Parecer da Comissão de Avaliação

“Vale de Mafra, Anodização e Lacagem de Alumínio”

Processo de AIA nº 1602/2022

Abril 2023

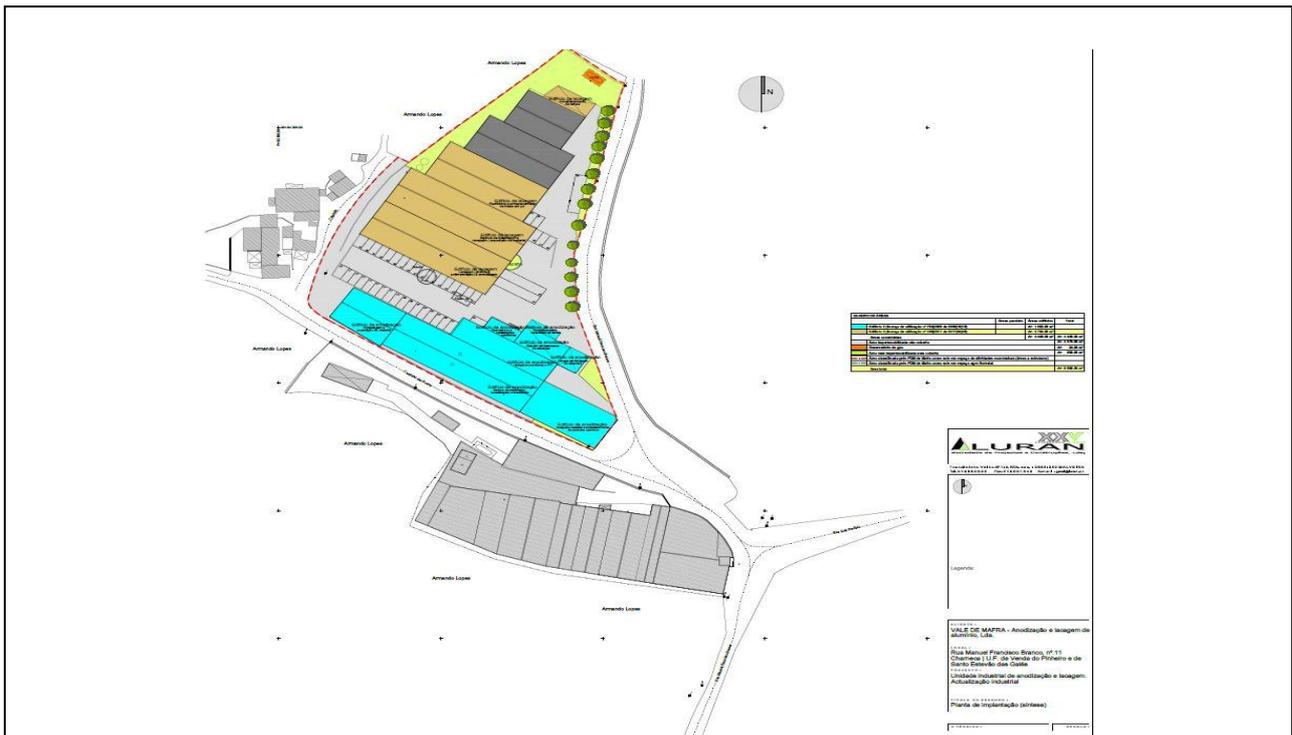
Um dos edifícios, identificado na planta a cor cinzenta, não nos foi permitido o acesso ao interior, desconhecendo-se o seu uso.

Um dos edifícios da lacagem é o parque de resíduos resultantes da atividade.
